[発行番号] 姫テ-シ-0081C
[表題] 設定用 DIP スイッチ変更のお知らせ
[発行] 2011年9月(2015年11月改訂C版)
[適用機種] MELSEC-F FX3UC-32MT-LT, FX2N-64CL-M

下記製品に使用しています設定用 DIP スイッチを、変更させていただきますのでお知らせいたします。
詳細につきまして、下記のとおりご案内させていただきます。

FX3UC-32MT-LT のディスプレイモジュールをはずしたスイッチ部分

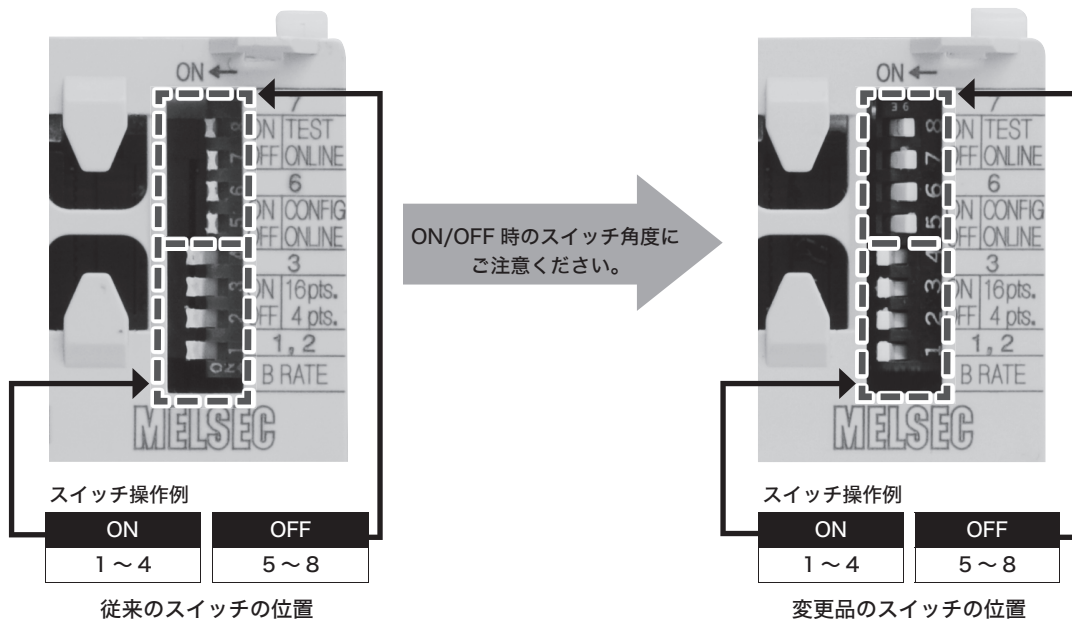
対象機種の設定用 DIP スイッチが生産中止となったためスイッチを変更します。部品変更に伴い、設定用 DIP スイッチの ON/OFF 角度が変更となります。ただし、ON/OFF の方向は同じ方向となります。
